INFORME DE CONTROL ESPECÍFICO N° 013-2024-2- 1725-SCE

SERVICIO DE CONTROL ESPECIFICO A HECHOS CON
PRESUNTA IRREGULARIDAD A MUNICIPALIDAD
DISTRITAL DE CHORAS

""PROCESO DE EJECUCIÓN CONTRACTUAL
CREACIÓN DE LOS SERVICIOS DEPORTIVOS Y
RECREATIVOS DE LA LOCALIDAD DE CHORAS DEL
DISTRITO DE CHORAS, PROVINCIA DE YAROWILCA,
DEPARTAMENTO DE HUÁNUCO""

HUANUCO - PERÚ
28 DE MAYO DE 2024

Imagen n.º 113: Planos Lámina AG-01 (detalles escalinatas)

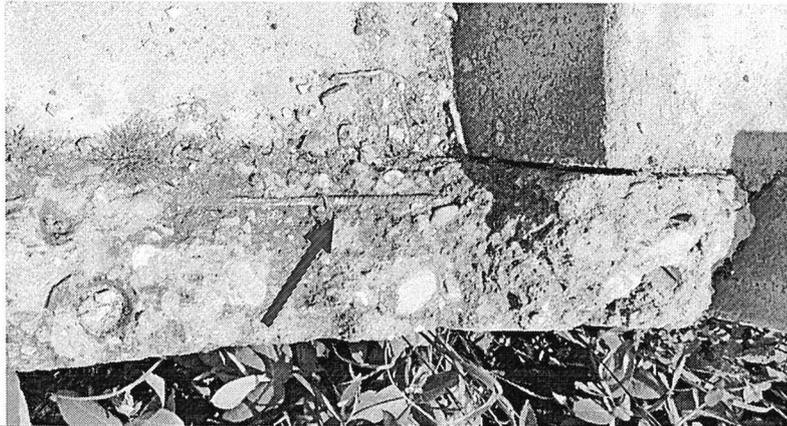
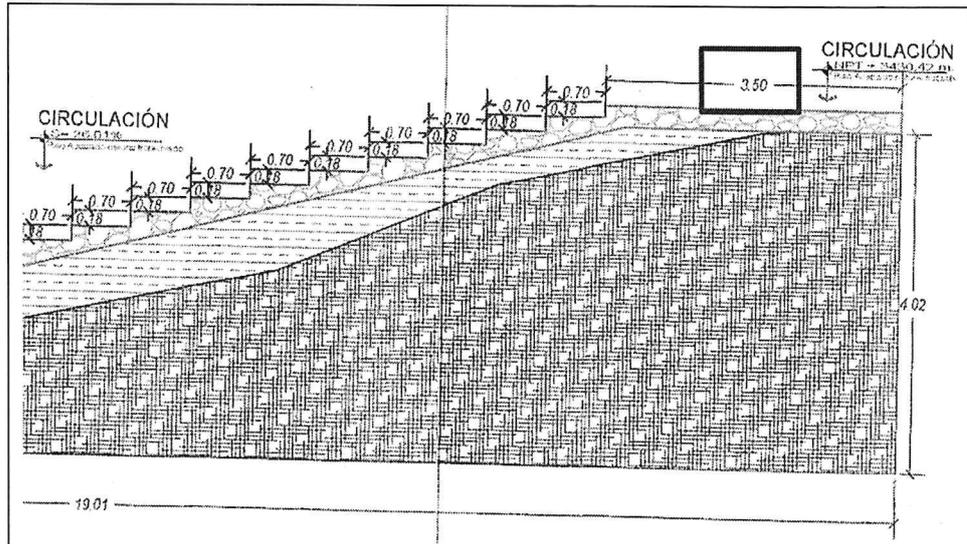
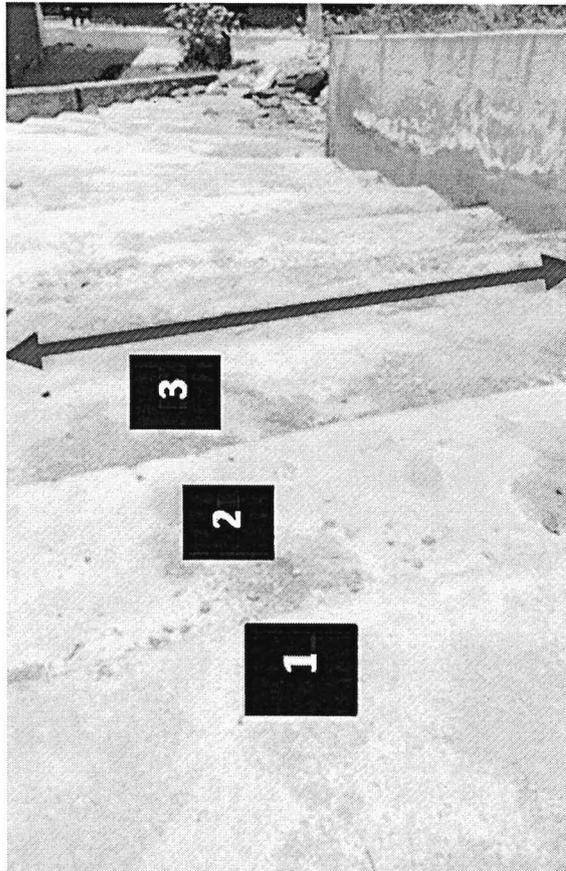
Imagen n.º 111: Se evidenció que el sardinel de las escalinatas lo ejecutaron con acero corrugado de 3/8" y no con acero corrugado de 1/2" como indica el plano lámina AG-01 (detalles escalinatas) del expediente del adicional deductivo de obra n.º 01 (Apéndice n.º 18).

Imagen n.º 114: Asimismo, se evidenció que el largo del descanso de la escalinata mide 3.07 metros, y no 3.50 metros como indica el plano lámina AG-01 (detalles escalinatas) del expediente del adicional deductivo de obra n.º 01 (Apéndice n.º 18).

Imagen n.º 123
Elevación posterior adicional – malla olímpica

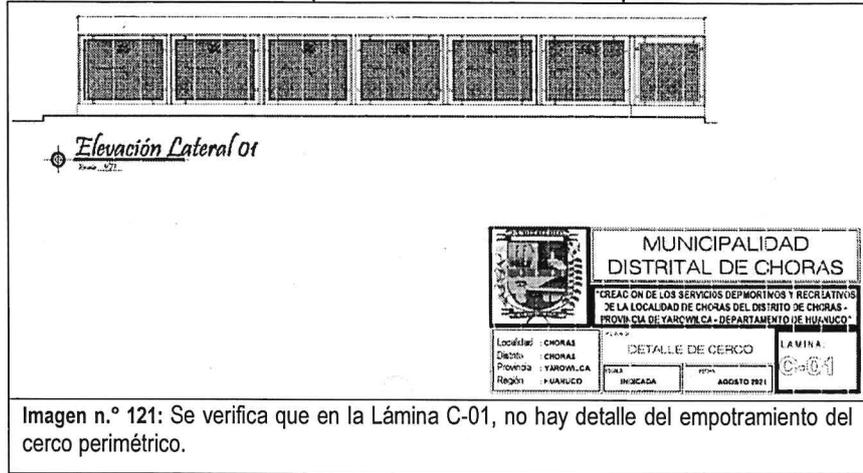
En el plano C-01 (detalle de cerco), siendo el plano único con respecto al cerco de malla olímpica, no se verifica el detalle para el empotramiento, como se muestra a continuación:

Imagen n.º 128
Muro Gavión

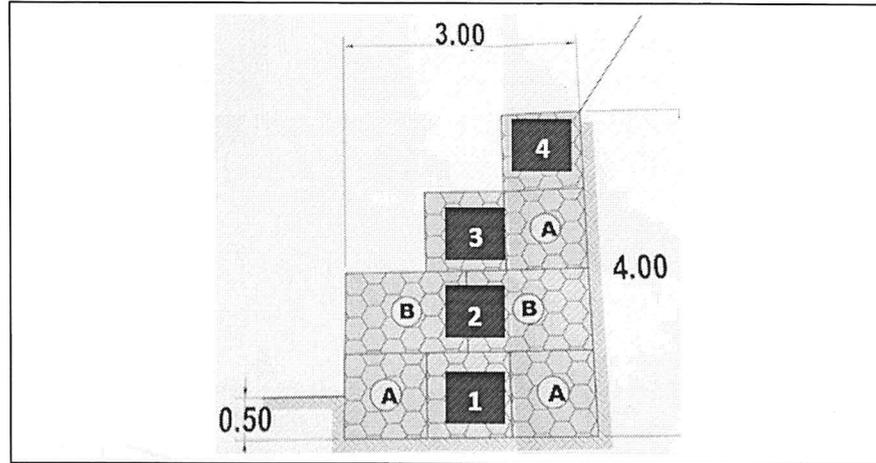
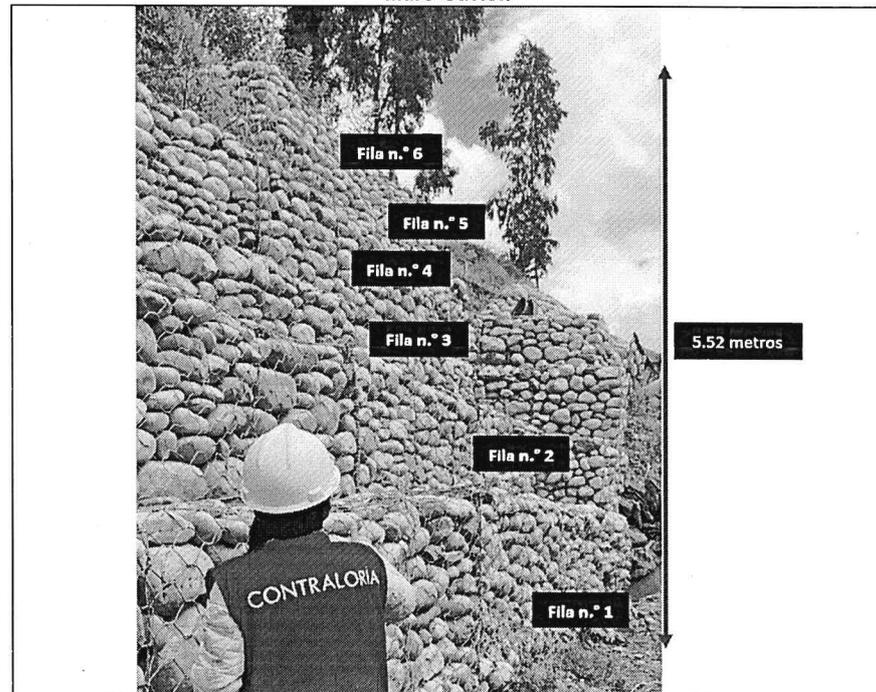
Imagen n.º 128: Se verifica que para una altura de 4m de muro gavión, se consideró un nivel de desplante de 0.50m.

Imagen n.º 129: Se evidenció 6 filas de muro gavión de diferentes medidas, que hacen un total de 5.52 metros de altura.

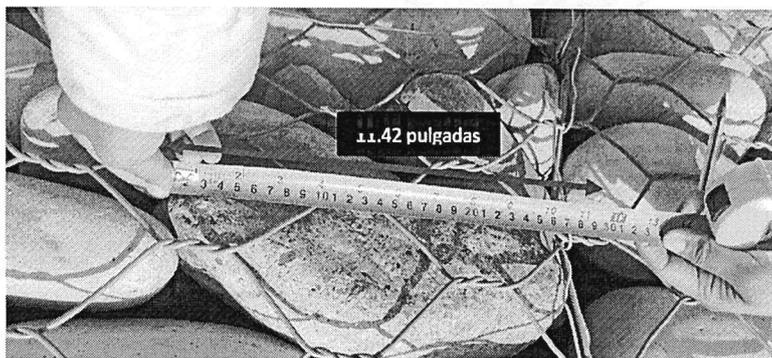
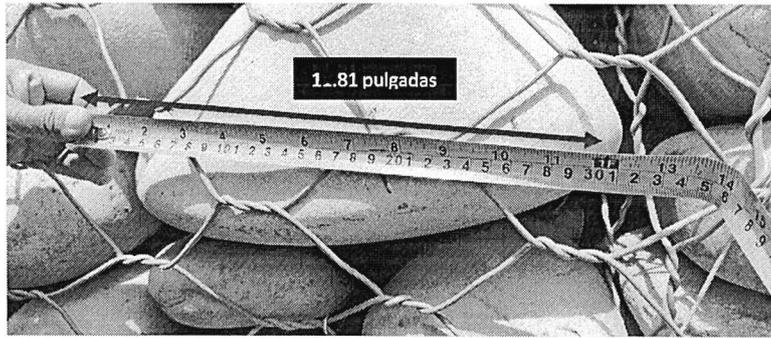
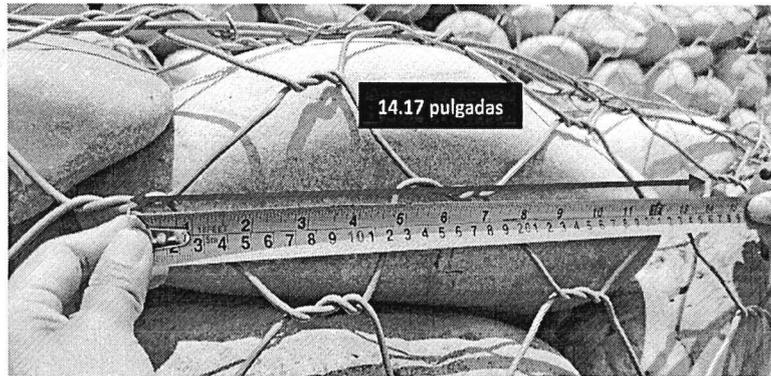
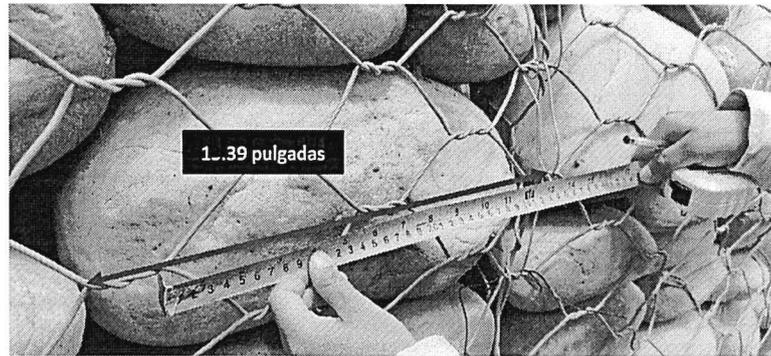
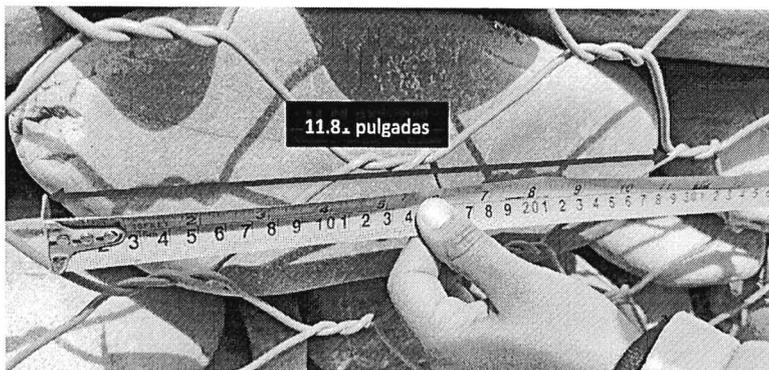
Imagen n.º 131: Se evidenci3 que en la fila n.º 6, la piedra mide 11.42 pulgadas de ancho, por lo que no estar3a cumpliendo con la medida indicado en el expediente del adicional de obra n.º 2 (an3lisis de costos unitarios, especificaciones t3cnicas y presupuesto donde indica que las piedras deben ser de 6 a 8 pulgadas).

Imagen n.º 132: Se evidenció que en la fila n.º 5, la piedra mide 11.81 pulgadas de ancho, por lo que no estaría cumpliendo con la medida indicado en el expediente del adicional de obra n.º 2 (análisis de costos unitarios, especificaciones técnicas y presupuesto donde indica que las piedras deben ser de 6 a 8 pulgadas).

Imagen n.º 133: Se evidenció que en la fila n.º 4, la piedra mide 14.17 pulgadas de ancho, por lo que no estaría cumpliendo con la medida indicado en el expediente del adicional de obra n.º 2 (análisis de costos unitarios, especificaciones técnicas y presupuesto donde indica que las piedras deben ser de 6 a 8 pulgadas).

Imagen n.º 134: Se evidenció que en la fila n.º 3, la piedra mide 13.39 pulgadas de ancho, por lo que no estaría cumpliendo con la medida indicado en el expediente del adicional de obra n.º 2 (análisis de costos unitarios, especificaciones técnicas y presupuesto donde indica que las piedras deben ser de 6 a 8 pulgadas).

Imagen n.º 135: Se evidenció que en la fila n.º 2, la piedra mide 11.81 pulgadas de ancho, por lo que no estaría cumpliendo con la medida indicado en el expediente del adicional de obra n.º 2 (análisis de costos unitarios, especificaciones técnicas y presupuesto donde indica que las piedras deben ser de 6 a 8 pulgadas).

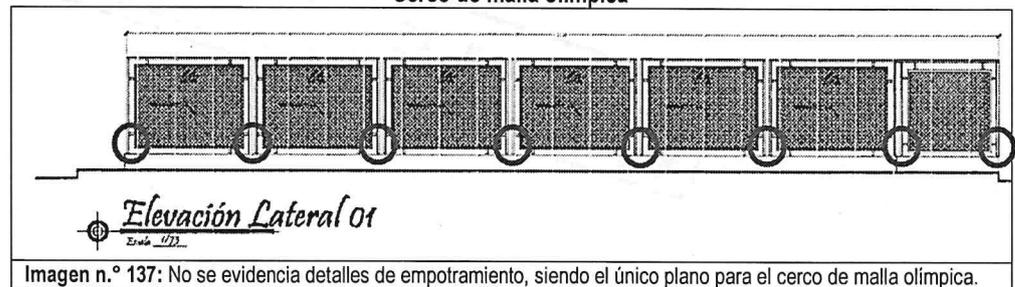
Imagen n.° 137: No se evidencia detalles de empotramiento, siendo el único plano para el cerco de malla olímpica.
Fuente: Expediente del Adicional de obra n.° 02, de 05 de agosto de 2022 (Apéndice n.° 32).

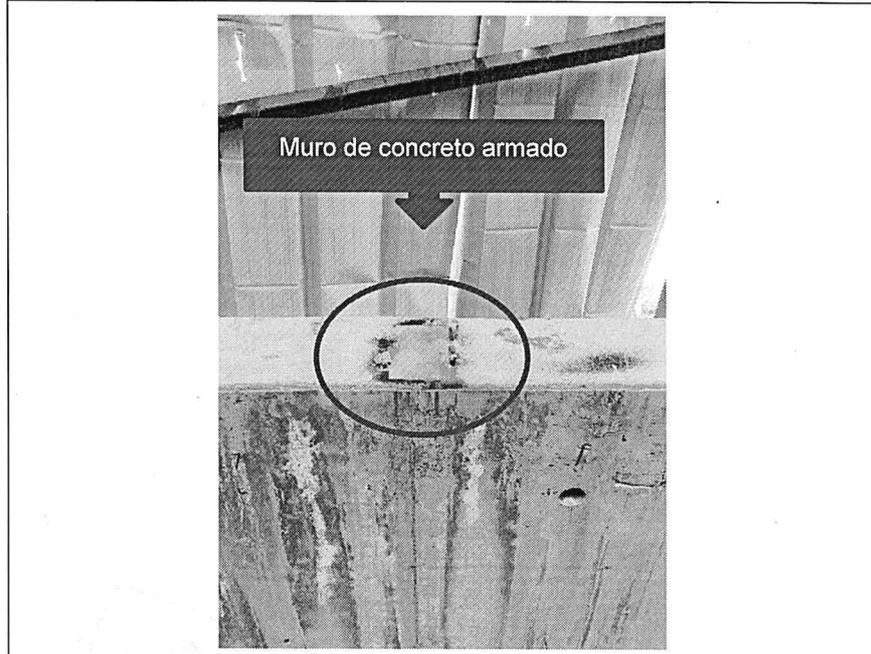
Imagen n.º 138: Encima del muro de concreto armado, se evidenció que no existe los tubos del marco del cerco de malla olímpica.
